## Keuringsverslag van een elektrische laagspanning- en zeer lage spanningsinstallatie

NIET CONFORM

Straatnaam Heirbaan  
Huisnummer 40  
Busnummer  
Postcode 9120  
Gemeente Beveren  
Land België

Controlebezoek van een oude huishoudelijke elektrische installatie van een wooneenheid bij verkoop op vraag van de verkoper volgens (KB 08/09/2019) - AREI Boek 1- 8.4.2. en 8.2.1. en 4.2.4.3.

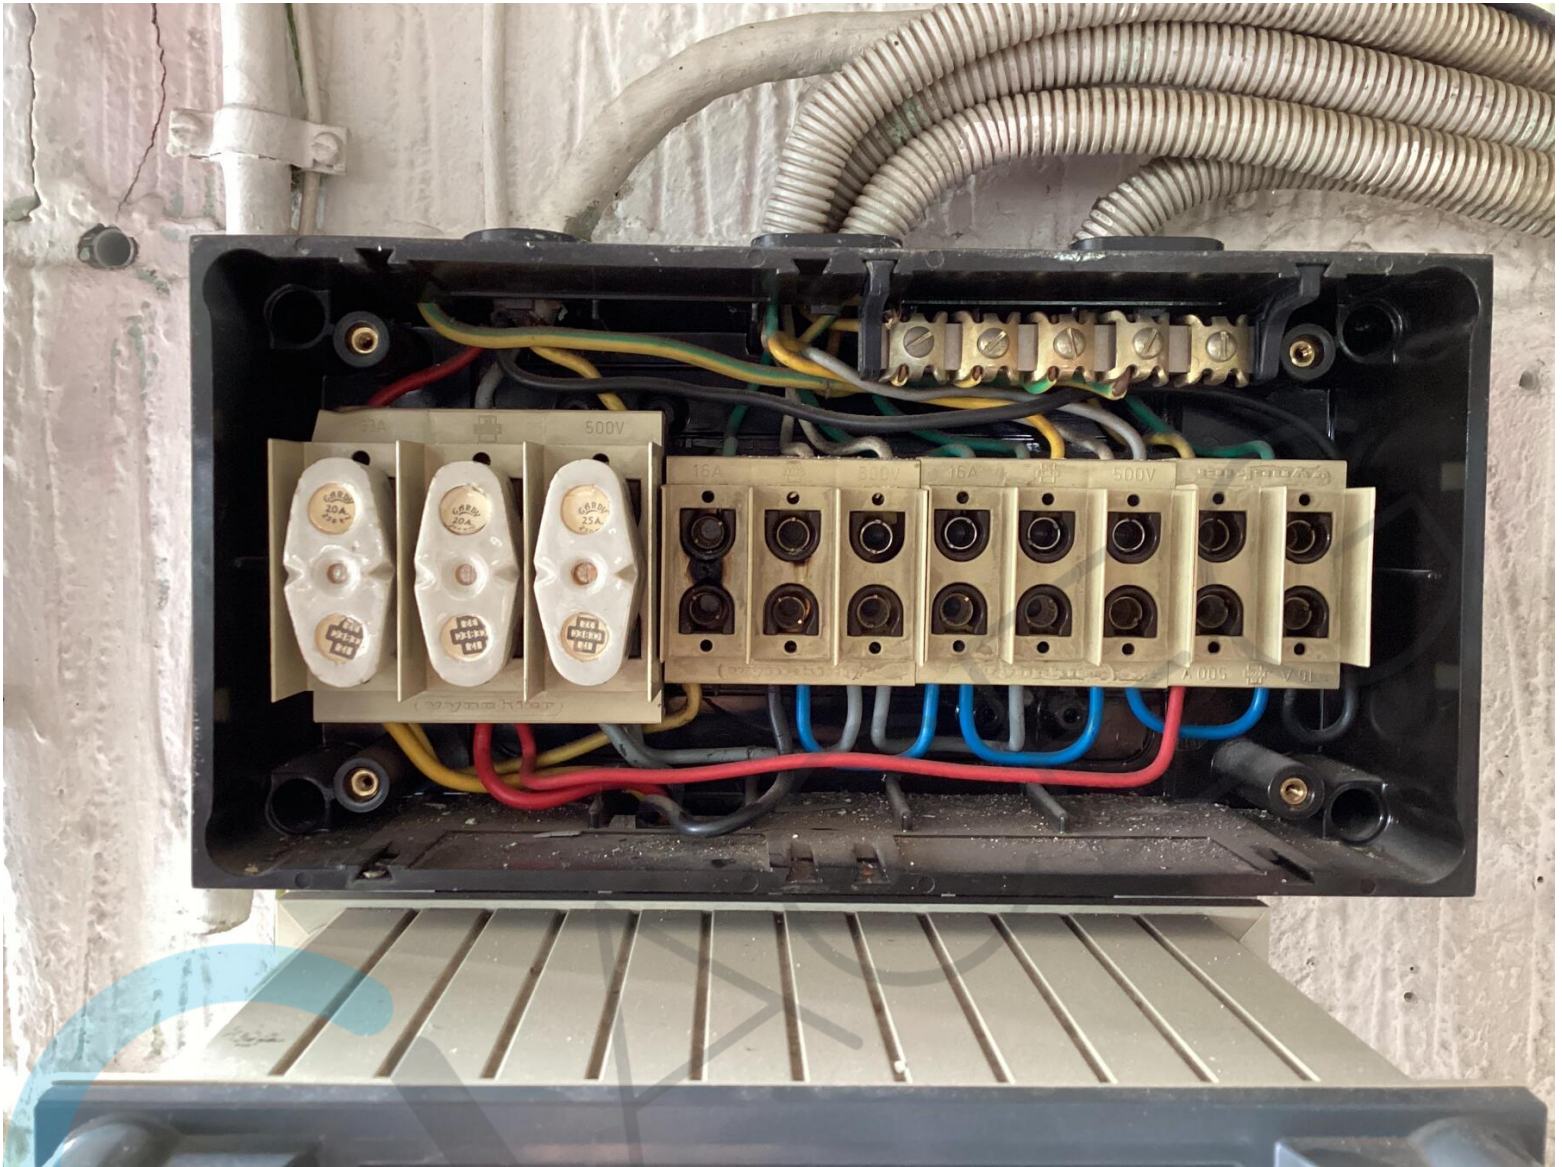
- 18.20 Geleiders die aangetast zijn door overbelasting/slecht contact, dient men te vervangen. (zie foto in bijlage)
  - 19.03 De verbindingen dienen verwezenlijkt te worden in borden, verbindings- of aftakdozen, aan de klemmen van schakelaars, contactdozen of verlichtingsarmaturen. (Boek 1 Onderafdeling 5.2.6.1.)
